島根原子力発電所 2号炉 津波による損傷の防止

論点 6「漂流物の影響評価の妥当性」

(コメント回答)

令和 2 年 10 月
中国電力株式会社

図 取水口呑口断面図と燃料等輸送船喫水高さの関係

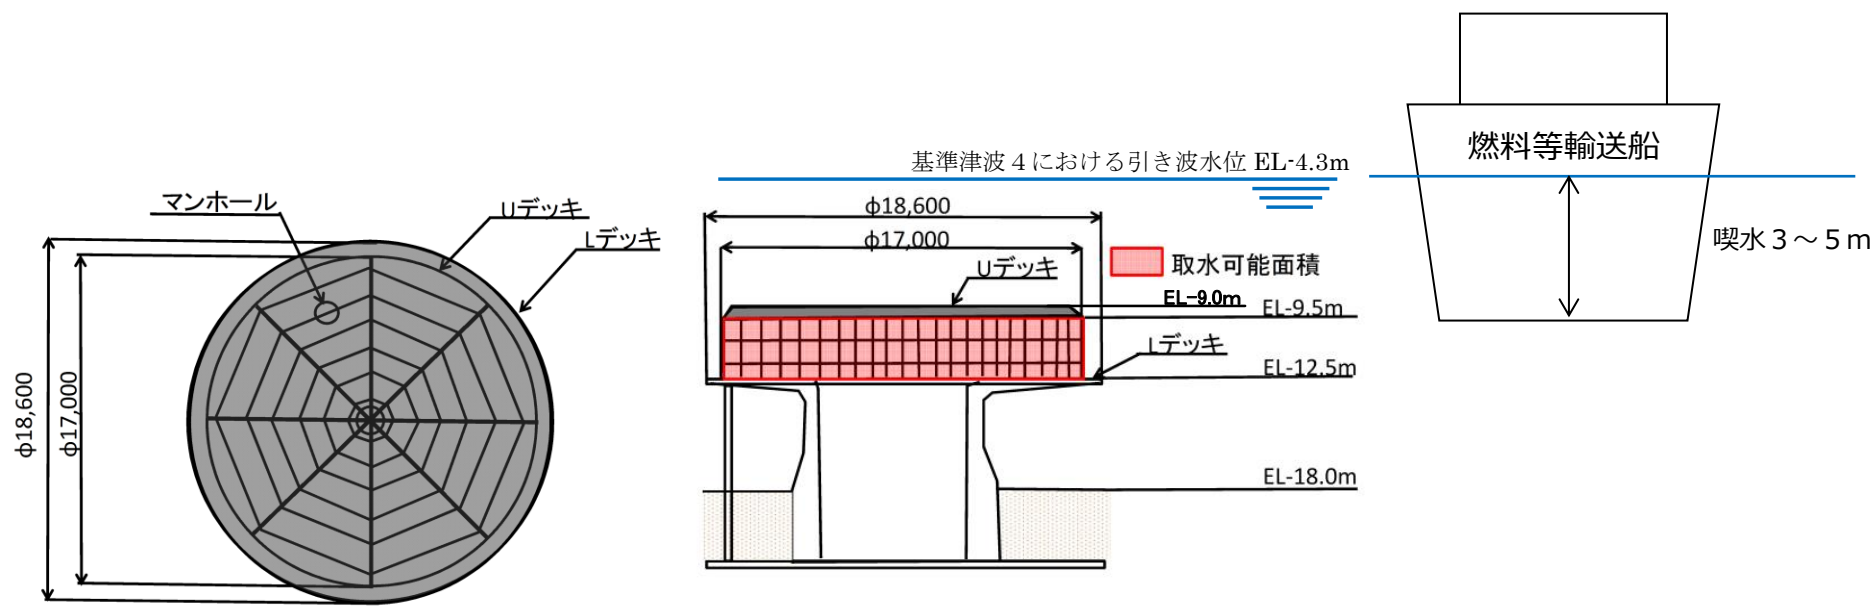
- 燃料等輸送船を漂流させないために係船柱及び係船環を漂流防止装置として位置付けて設計する方針について、漂流防止装置を構成する施設護岸岩着部のアンカーとしての要求機能及び評価方針を説明すること。また、燃料等輸送船を2基の係船柱又は係船環で漂流防止する係留評価について、係留索を2本とした場合の位置、仰角等を含めて、設計条件と評価が整合するように資料化して説明すること。また、係船柱のB1等を漂流防止装置としない根拠を説明すること。

➤ 係留索が機能せずに燃料等輸送船が漂流した場合の取水口への到達可能性については以下のとおり。

- 島根原子力発電所に襲来が想定される津波のうち、時間的な余裕がなく、燃料等輸送船の緊急退避ができない可能性がある海域活断層に想定される地震による津波（基準津波4）が襲来した場合を想定する。
- 基準津波4の取水口における最低水位EL-4.3mに対して、喫水高さは3m～5mであり、取水口（上端高さ：EL-9.0m）に到達する可能性が否定できない。

平面図

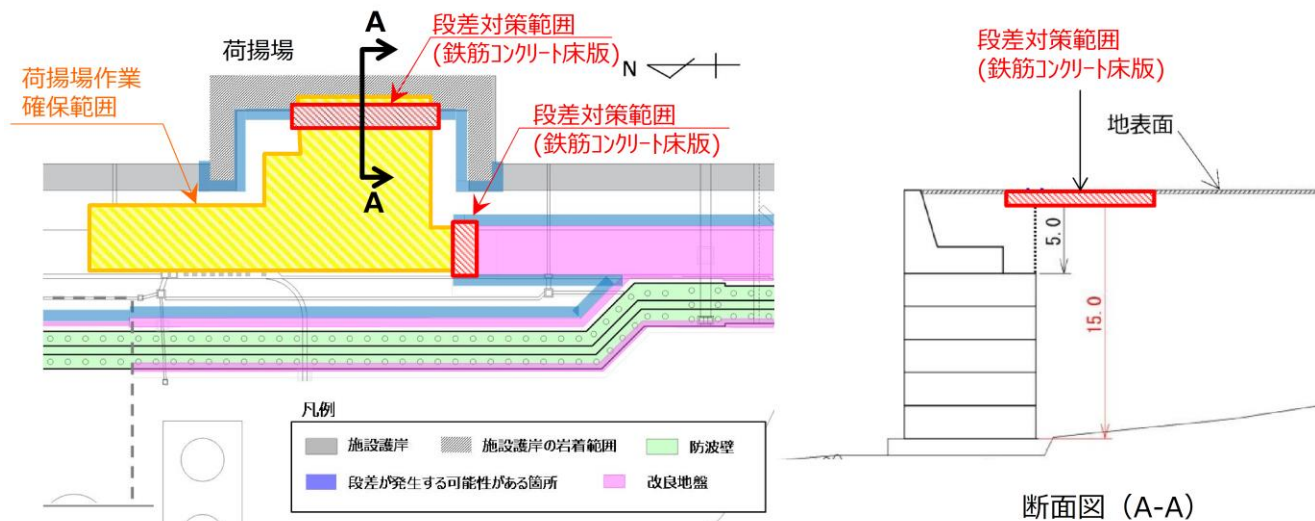
- 荷揚場作業中の地震による被害想定を踏まえた車両及び資機材の漂流物評価について、退避までの期間（10日間程度）における速やかな退避又は漂流物化を防止する現実的な対応策を検討し、説明すること。

- 荷揚場作業中の地震による被害想定を踏まえた車両及び資機材の漂流物評価について、退避までの期間（10日間程度）における速やかな退避を実施するため、更なる対策として、地震による段差が生じないように荷揚場作業エリア及び退避ルートに鉄筋コンクリート床版による対策を講じる。
